<p>Sitzungsvorlage</p> <p>Federführend: 61 Stadtplanungsamt</p> <p>Beteiligt: 31 Straßenverkehrsamt Stadtwerke 65 Entsorgungs- und Baubetrieb</p>	<p>Vorlage- Nr: VO/2017/0848-61</p> <p>Status: öffentlich</p> <p>Aktenzeichen: Datum: 28.03.2017 Referent: Beese Thomas</p>						
<p>Luitpoldeck Sachstandsbericht</p>							
<p>Beratungsfolge:</p> <table border="0" style="width: 100%;"> <tr> <td style="width: 15%;">Datum</td> <td style="width: 45%;">Gremium</td> <td style="width: 40%;">Zuständigkeit</td> </tr> <tr> <td>14.11.2017</td> <td>Umweltsenat</td> <td>Entscheidung</td> </tr> </table>		Datum	Gremium	Zuständigkeit	14.11.2017	Umweltsenat	Entscheidung
Datum	Gremium	Zuständigkeit					
14.11.2017	Umweltsenat	Entscheidung

**Stellungnahme Betrieb Verkehr
Neue Verkehrsführung „Luitpoldeck“**

Stellungnahme Neumarkierungen Luitpoldstraße

Neue Markierung an der Luitpoldkreuzung; hier: Antrag

Abbildung 2: Querschnittsaufteilung nach Umgestaltung (Blickrichtung von der Kreuzung in Richtung Bahnhof)

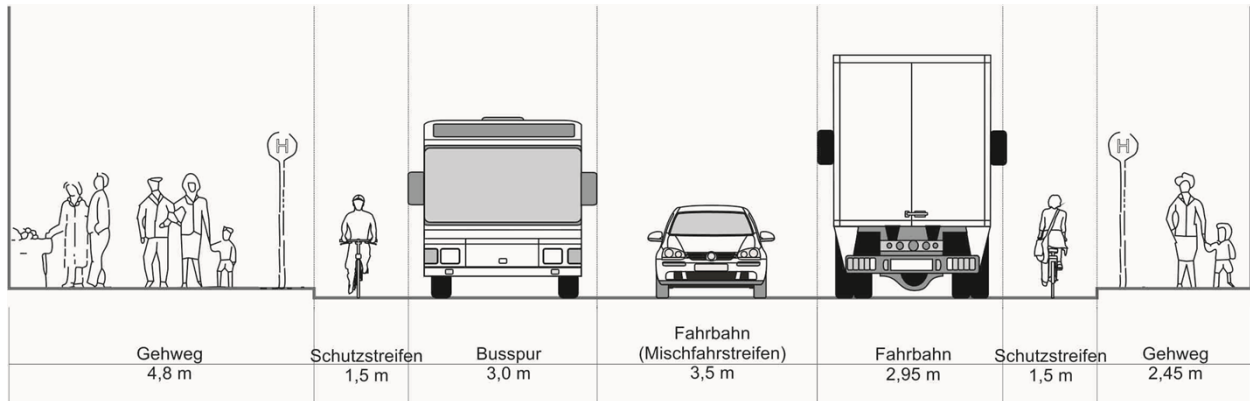
- beidseitig Radverkehrsanlagen als Schutzstreifen (stadtein- und -auswärts) mit einer Breite von je 1,50 Meter
- eigene Busspur stadteinwärts mit einer Breite von 3,0 Meter
- kombinierte Geradeaus-Linksabbiegespur stadteinwärts mit einer Breite von 3,50 Meter

Abbildung 3: Lageplan

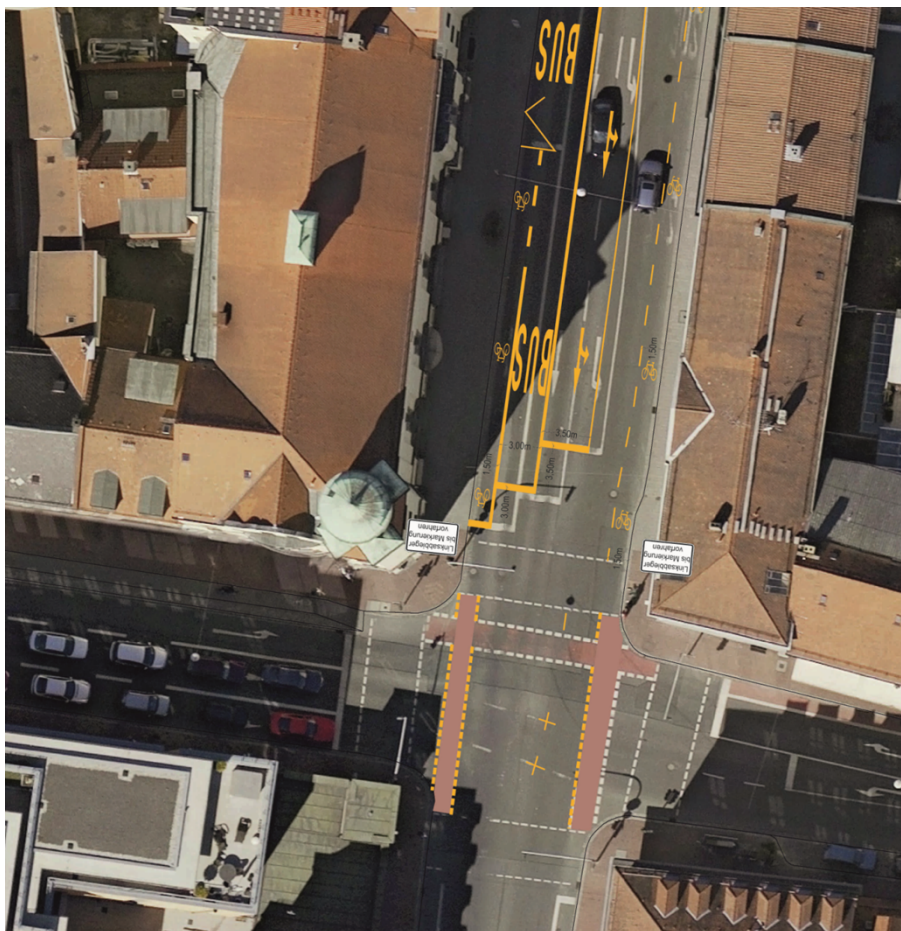
Dabei sind die in Fahrtrichtung Schönleinsplatz von rechts zur Fahrbahnmitte folgenden Radfahrstreifen, Busspur und IV-Spur zueinander um 3,00 und 3,50 Meter zurückversetzt, wobei sich der Radfahrer am nächsten zur Haltelinie aufstellt.

Durch diese Anordnung der Fahrspuren ist es auch möglich, dass geradeaus fahrende Kraftfahrzeuge an bis zu zwei bis drei PKWs, die sich als Linksabbieger in Kreuzungsmitte aufstellen und die Lücke im Gegenverkehr abwarten, rechts vorbei fahren können. Hierzu wurden im Zuge der Optimierung der Kreuzungssituation Haltekreuze auf der Fahrbahn markiert. Diese dienen auch als Orientierung für den Linksabbieger und signalisieren, wie weit in die Kreuzungsmitte eingefahren werden kann, ohne den Verkehrsfluss in Richtung Bahnhof zu beeinträchtigen. Dies wurde auch durch ein Zusatzschild „Bitte bis zur Markierung vorfahren“ verdeutlicht.
